## 仕様変更のご案内

### FL1F 形スマートリレー

FL1F 形スマートリレー、WindLGC、FL1F Web Editor および FL1F Access Tool の一部の、機能の仕様変更および機能の追加をいたします。

2025年1月以降出荷分より順次実施

## ソフトウェア仕様変更

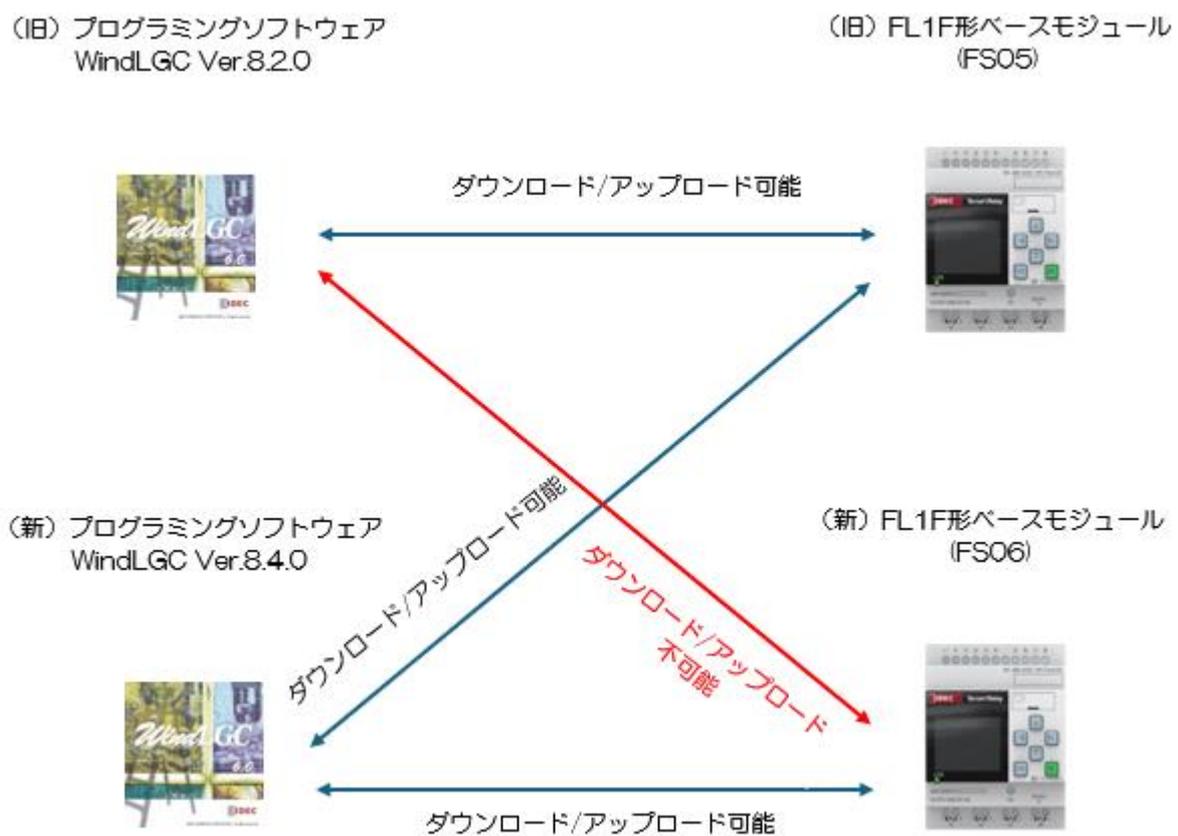
ソフトウェアに関し、以下 2 点の変更を行います。

WindLGC および FL1F Web Editor において、Windows 11 をサポートしました。

また、FL1F Access Tool において、Office Excel 2016、Office Excel 2019、Office Excel 365 をサポートしました。

新旧プログラミングソフトウェアと新旧ベースモジュールの組合せの関係

**【機能追加 1】**

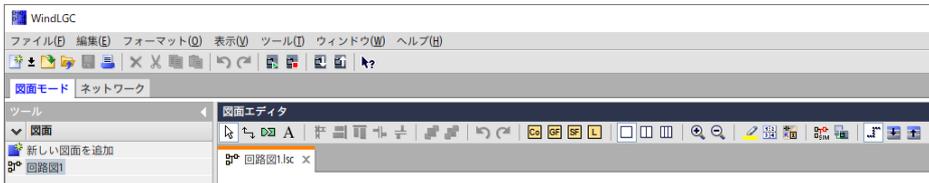
アイコン、テキストのサイズを 100%、125%、150%に変更することができます。

• スケールが 100%の場合

• スケールが 150%の場合

**【機能追加 2】**

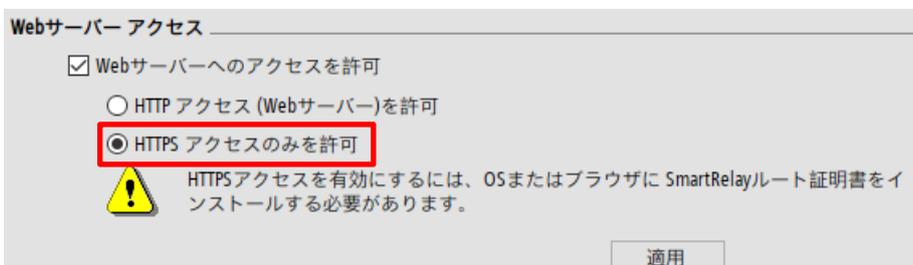
変数メモリの VX0~VX2047 および VRO~VR511 を追加しました。

【機能追加 5】

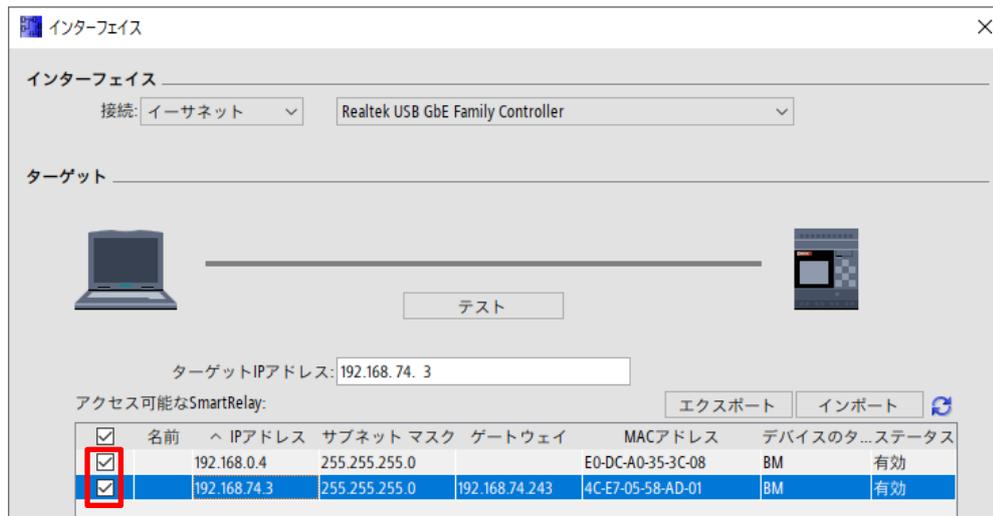
以下のイベントに対して、Eメールの送信を行うことができます。

- マーカ（特殊マーカは除く）
- パワーオン
- 運転->停止
- 停止->運転
- ユーザープログラムクリア

#### • ネットワークプロジェクトの一括ダウンロード

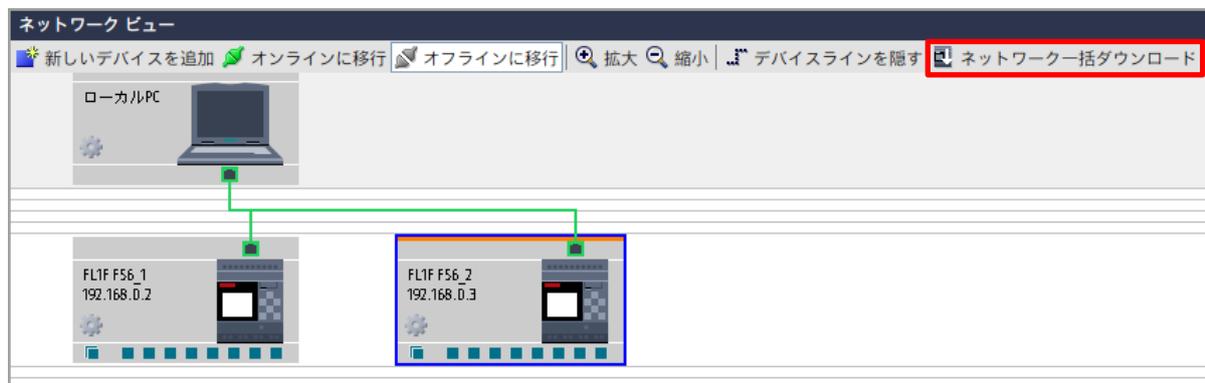
ネットワークビュー内で設定した各プロジェクトをそれぞれの通信先にダウンロードすることができます。

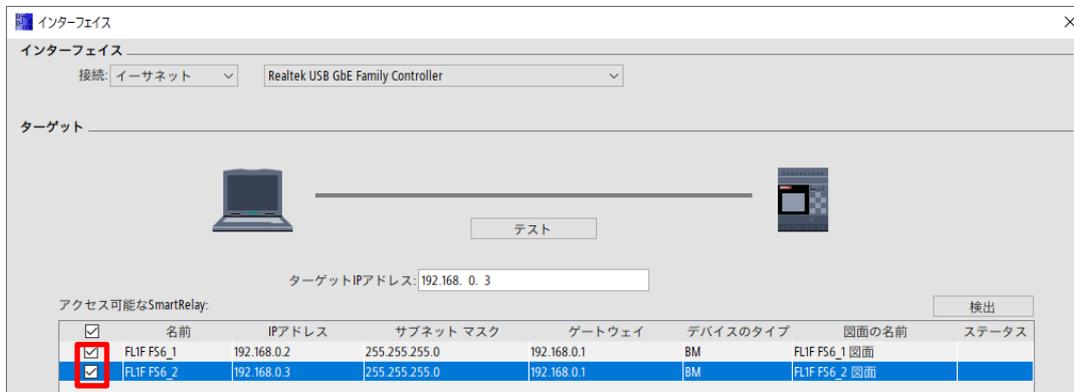
例えば、以下のようにネットワークビューにFL1F FS6\_1 (192.168.0.2) およびFL1F FS6\_2 (192.168.0.3)を配置して、それぞれに対してプロジェクトを設定します。

ダウンロード時、以下のように対象のベースモジュールを選択すると、それぞれ設定したプロジェクトを一括でダウンロードすることができます。

### 【機能追加 7】

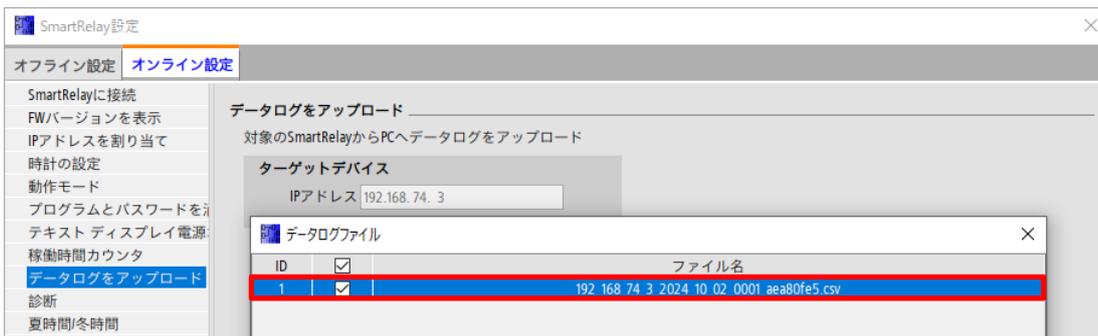
WindLGC および Web サーバー経由で、データログを PC にアップロードすることができます。

- WindLGC

- Web サーバー
